## 改善箇所説明図

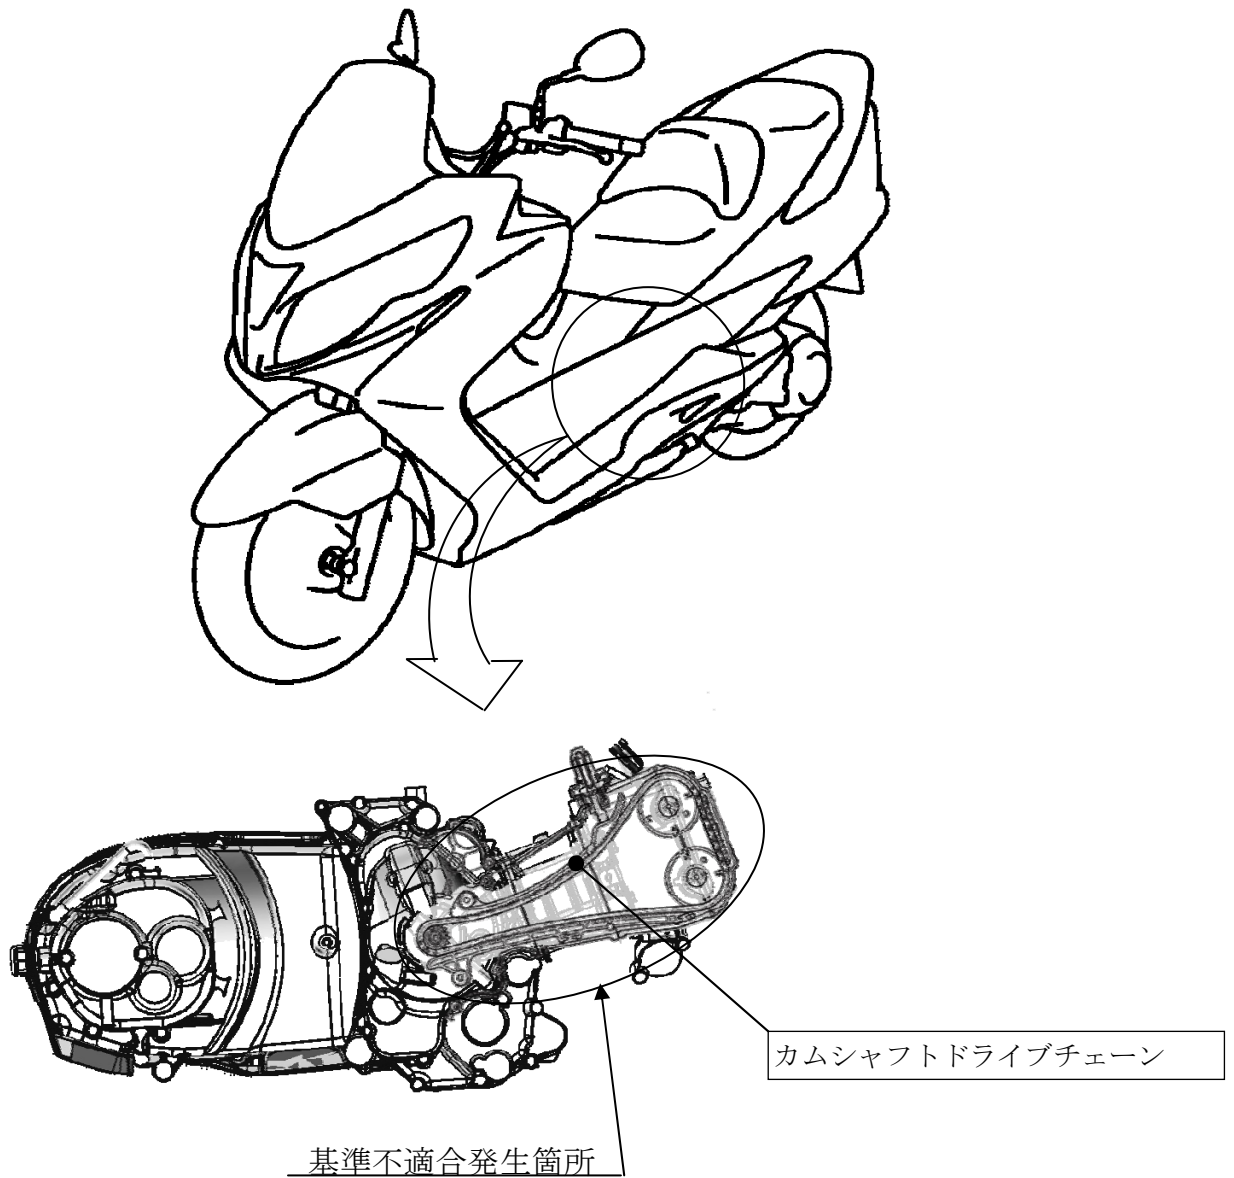
原動機の温度上昇が遅いため、寒冷時の短時間運転を繰り返した場合、ブローバイガス中の水分が原動機内で結露し、潤滑油内に蓄積することにより、カムシャフトドライブチェーンが摩耗して伸びることがある。そのため、そのまま使用を続けると異音が発生し、最悪の場合、当該チェーンが外れて原動機が停止し、再始動できなくなるおそれがある。

全車両、カムシャフトドライブチェーンを対策品と交換する。

注：  は交換部品を示す。

識別：左側フロントパネルボックス内に橙色のシールを貼付する。
